改善箇所説明図

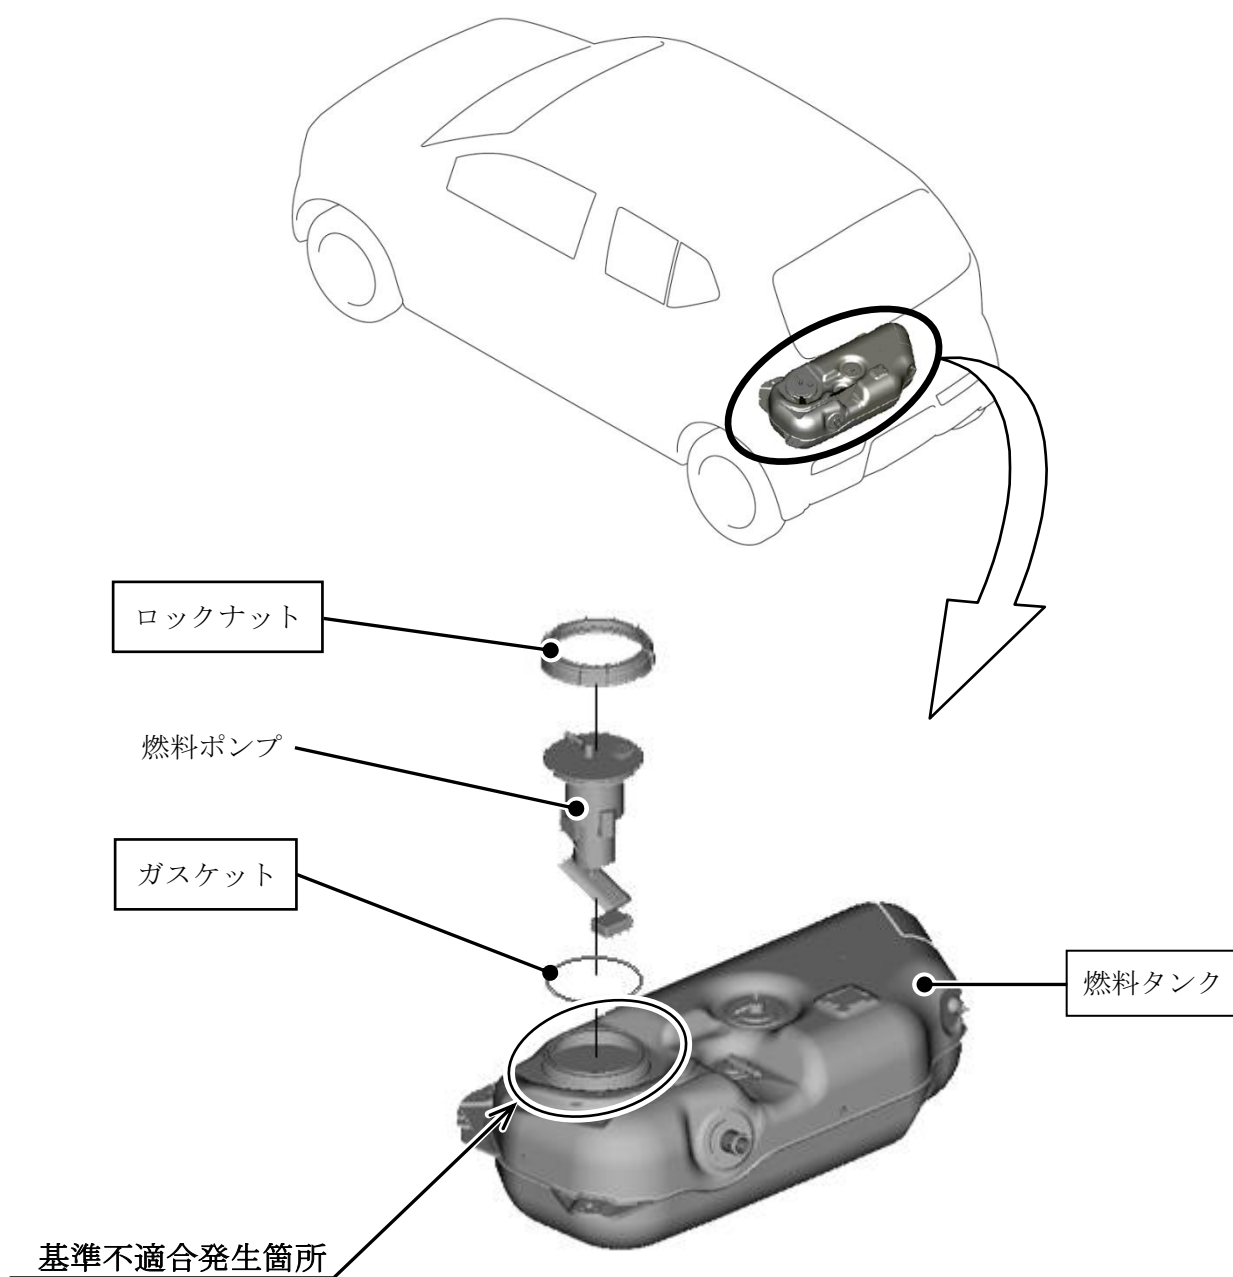
燃料タンクにおいて、樹脂成形時の冷却が不十分であったため、燃料ポンプ取り付けねじ部に成形不良が生じ、燃料ポンプを取り付けた状態でのシール性能が低下するものがある。そのため、満タン給油時に当該部から燃料が漏れるおそれがある。

全車両、燃料タンクを良品と交換する。

識別：ID プレートに青色のシールを貼付する。
